Hydraulischer Bereich 16 Stadtteil Rath/Derendorf
Ergebnisse der Prüfung des Sanierungskonzepts
der Reducta vom 24.08.2018 zur Sanierung des PAK-Schadens
auf dem Gelände Am Gatherhof 41

Bericht-Nr.: B160802-02-30-1B_barrierefrei

Düsseldorf, den 12.10.2018 (überarbeitet 01.07.2019)

Schnitt A - A'

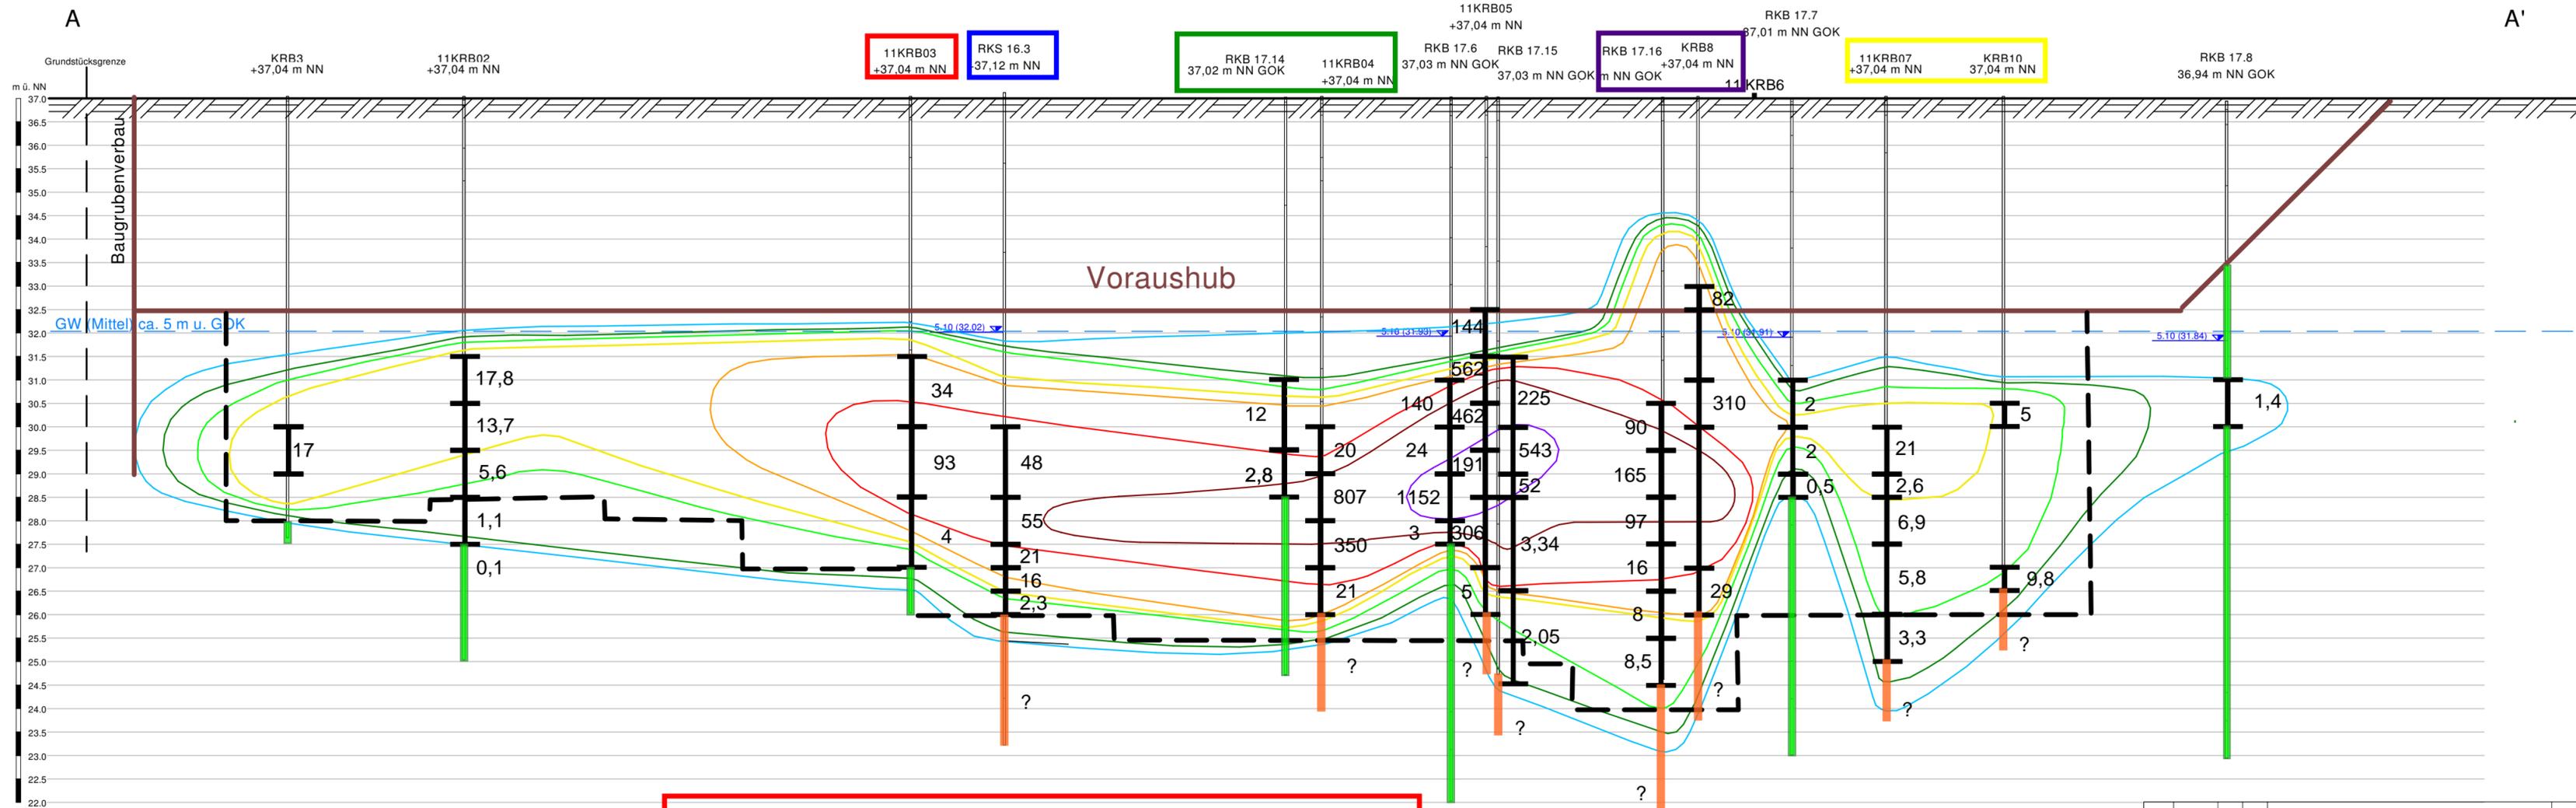
11KRB03: Liegt im Bohrraster nordöstlich des Profilschnitts A, Aushubbereich wurde im Bohrraster für Bohrung 11KRB03 nicht richtig dargestellt, Bereich um 11KRB03 soll wie im Profilschnitt dargestellt bis 26mNN ausgekoffert werden

RKS 16.3: Liegt im Bohrraster südwestlich des Profilschnitts A, Aushubbereich wurde im Bohrraster für Bohrung RKS 16.3 nicht richtig dargestellt, Schaden soll im Schadensschwerpunkt bestmöglich entfernt werden, daher hier Empfehlung, den Bereich um RKS 16.3 bis 25,5mNN auszukoffern

RKB 17.14; 11KRB04: Liegt im Bohrraster nordöstlich des Profilschnitts A, Schaden soll im Schadensschwerpunkt bestmöglich entfernt werden, daher hier Empfehlung, den Bereich um RKB 17.14 bis 25mNN auszukoffern

RKB 17.16; KRB8: beide Bohrungen sind nicht zur Tiefe abgegrenzt, Schaden soll im Schadensschwerpunkt bestmöglich entfernt werden, daher hier Empfehlung, den Bereich um RKB 17.16 bis mind. 23,5mNN auszukoffern

11KRB07; KRB10: Bohrung KRB10 nicht optimal im Aushubbereich berücksichtigt, Schaden soll im Schadensschwerpunkt bestmöglich entfernt werden, daher hier Empfehlung, den Bereich um KRB10 bis 25mNN auszukoffern

Schnitt B - B'

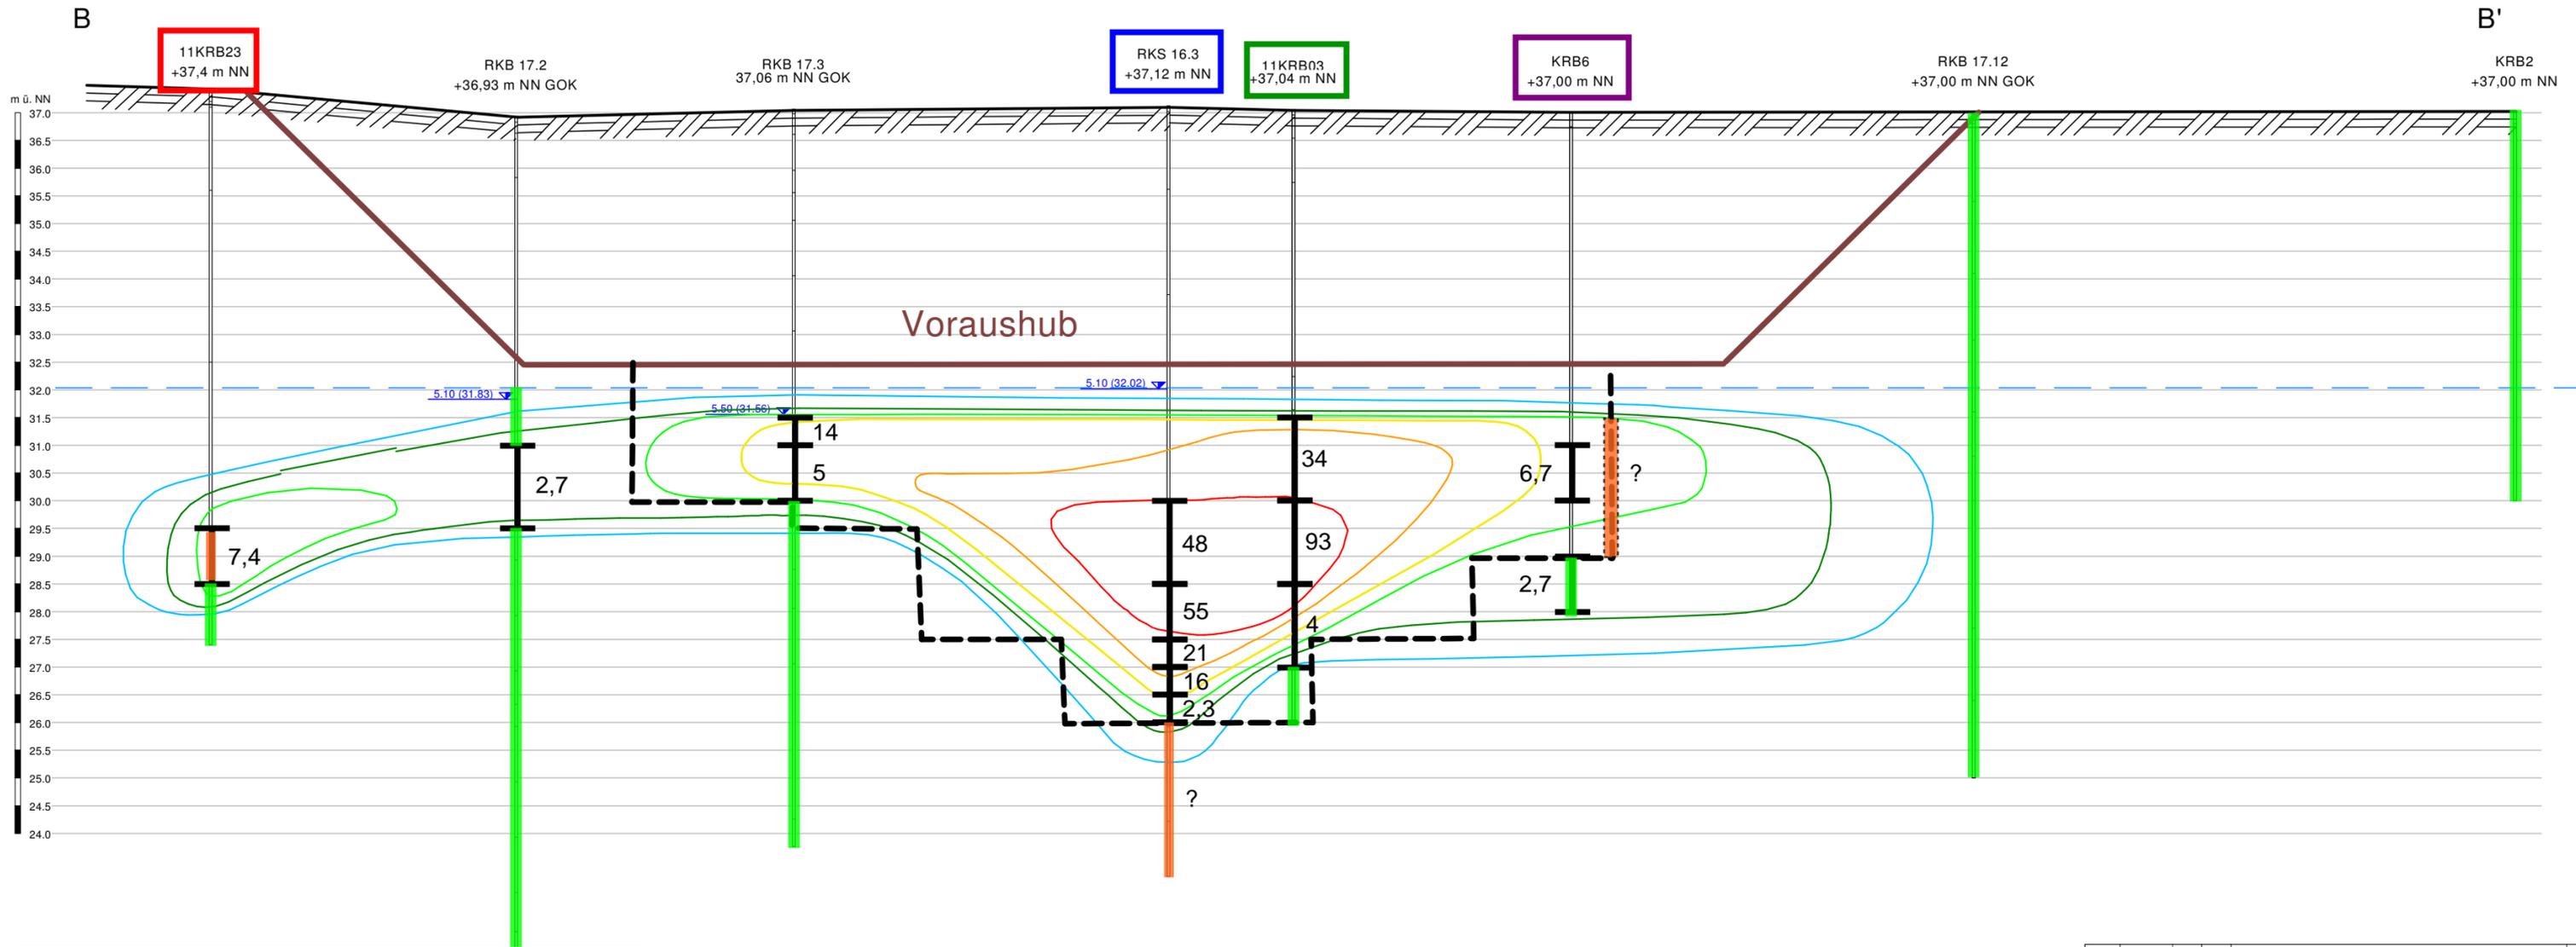
11KRB23: Bohrung liegt außerhalb des Aushubbereiches, max. PAK-Konzentration liegt bei 7,4 mg/kg, ggf. ist der Aushubbereich zu erweitern

RKS 16.3: Liegt im Bohrraster südlich des Profilschnitts B, Aushubbereich wurde im Bohrraster für Bohrung RKS 16.3 nicht richtig dargestellt, Schaden soll im Schadensschwerpunkt bestmöglich entfernt werden, daher hier Empfehlung, den Bereich um RKS 16.3 bis 25,5mNN auszukoffern

11KRB03: Liegt im Bohrraster nördlich des Profilschnitts B, Aushubbereich wurde im Bohrraster für Bohrung 11KRB03 nicht richtig dargestellt, Bereich um 11KRB03 soll wie im Profilschnitt dargestellt bis 26mNN ausgekoffert werden

KRB6: in Bohrraster nicht berücksichtigt, Bohrung liegt außerhalb des Bohrraster

Schnitt C - C'

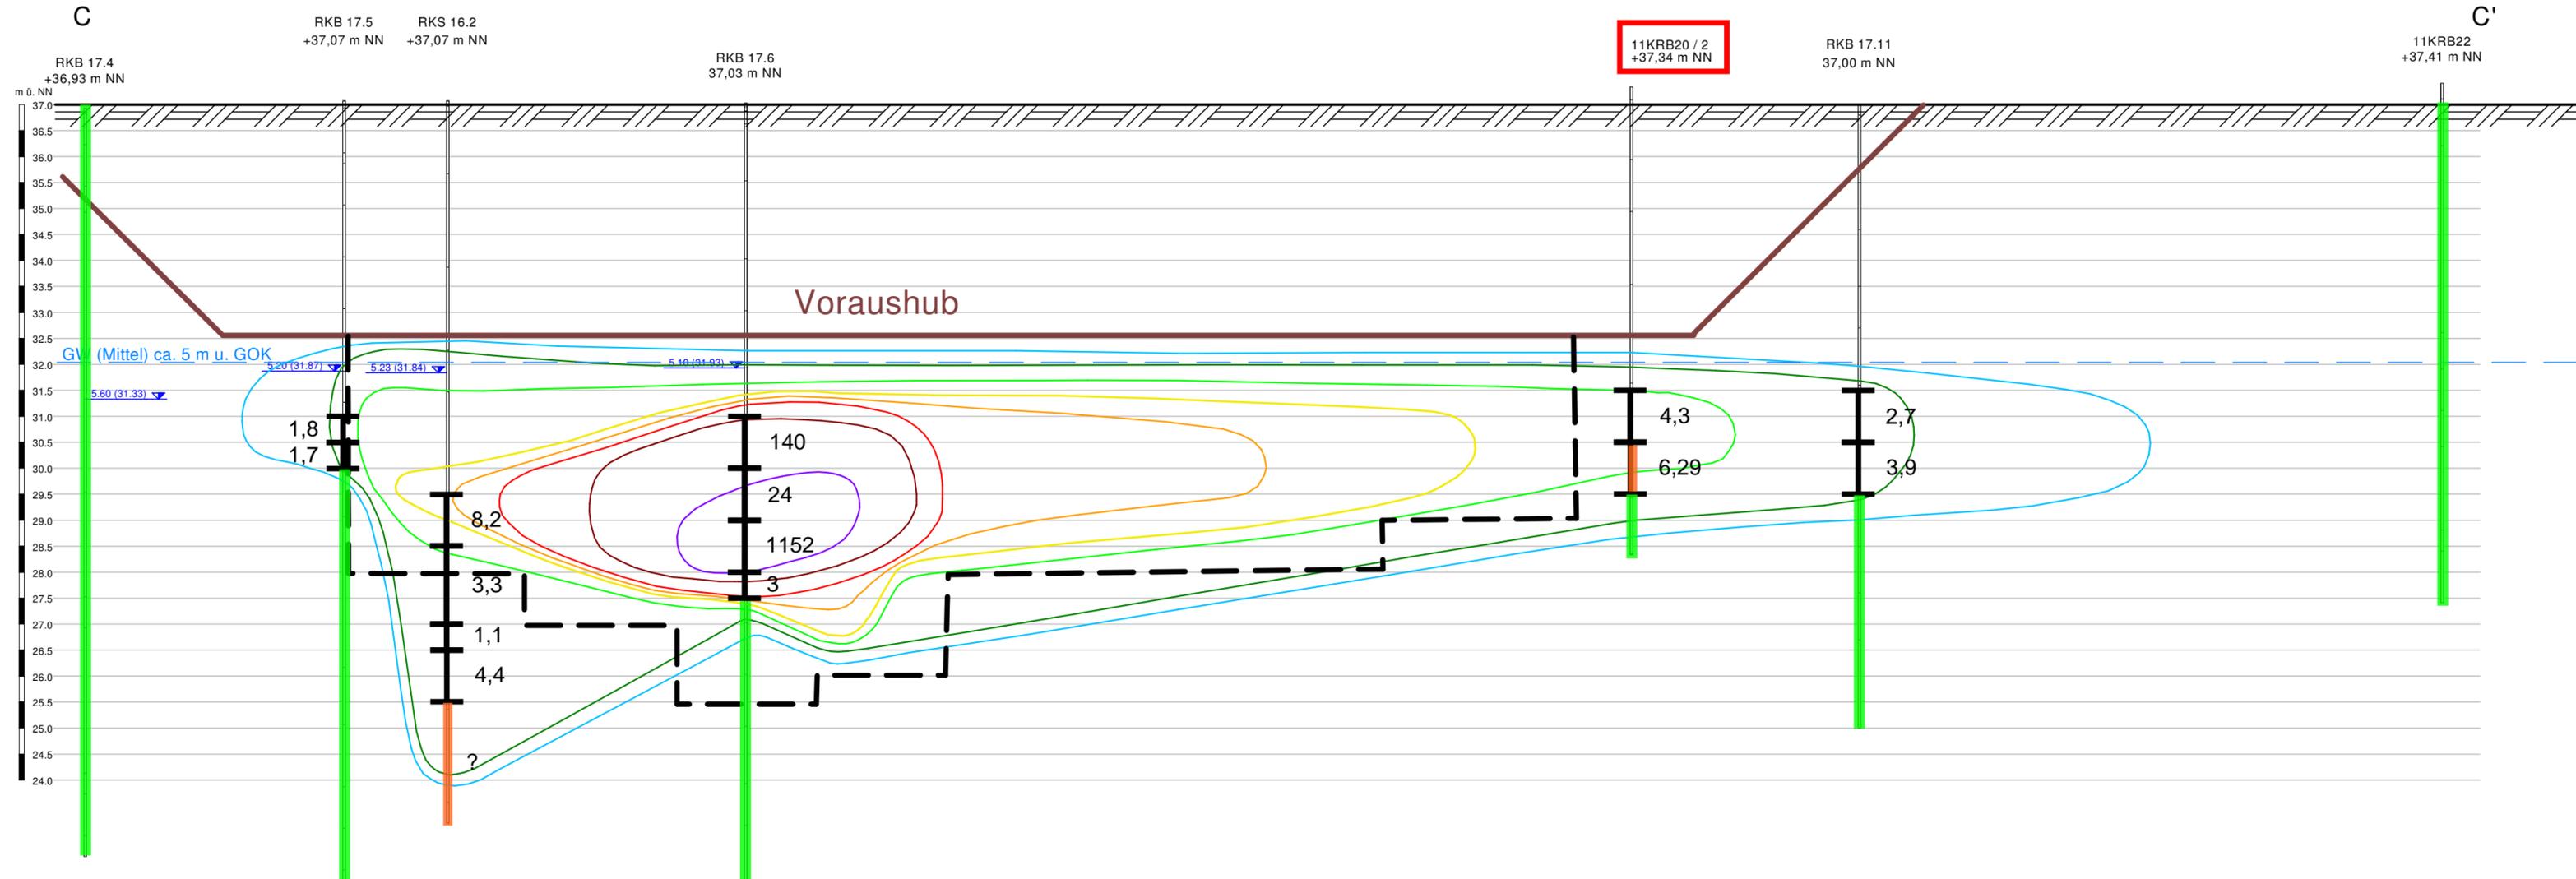
11KRB20/2: Bohrung liegt außerhalb des Aushubbereiches, max. PAK-Konzentration liegt bei 6,29 mg/kg, ggf. ist der Aushubbereich zu erweitern

Schnitt D - D'

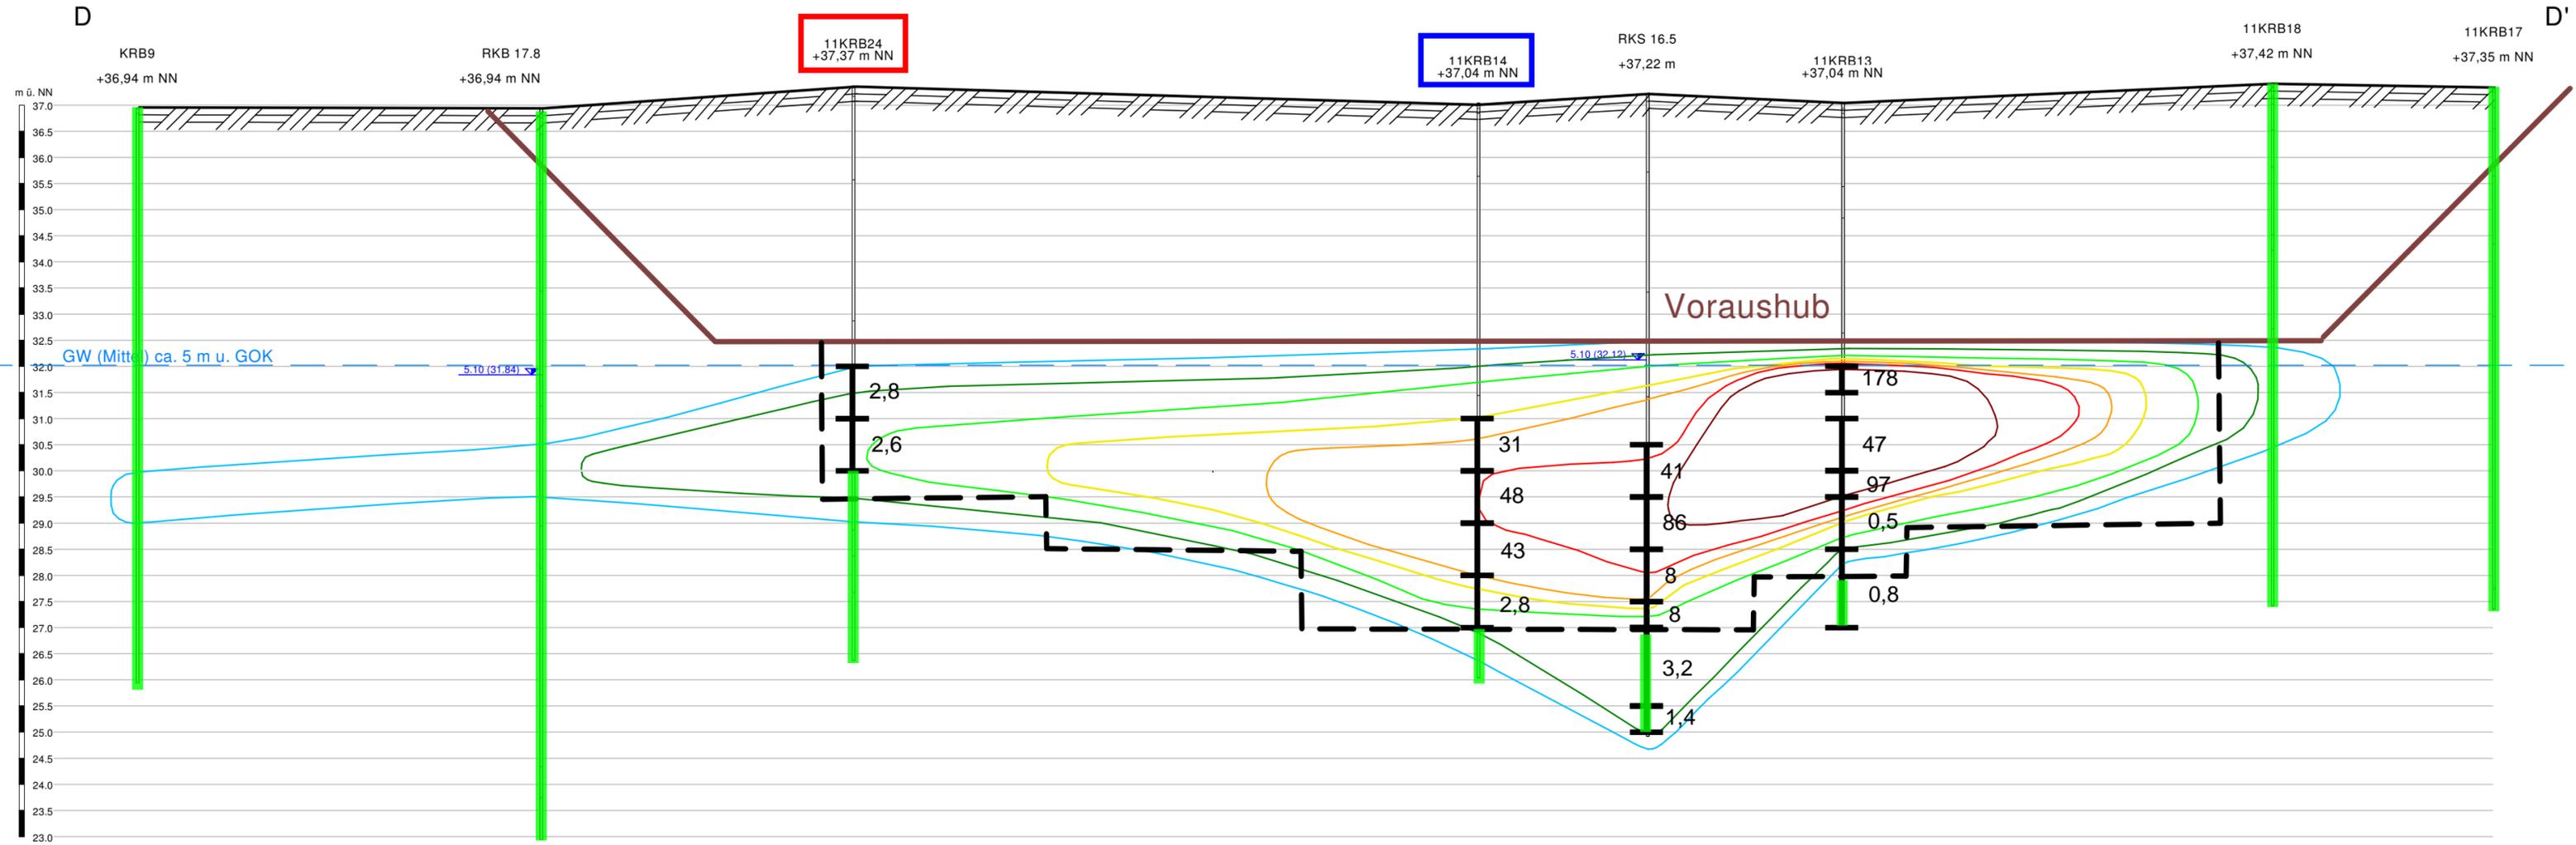
11KRB24: in Bohrraster nicht berücksichtigt, Bohrung liegt außerhalb des Bohrraster

11KRB14: Aushub im Bohrraster erfolgt nur bis 27,5mNN, Aushub wird hier dargestellt auf 27mNN anzupassen
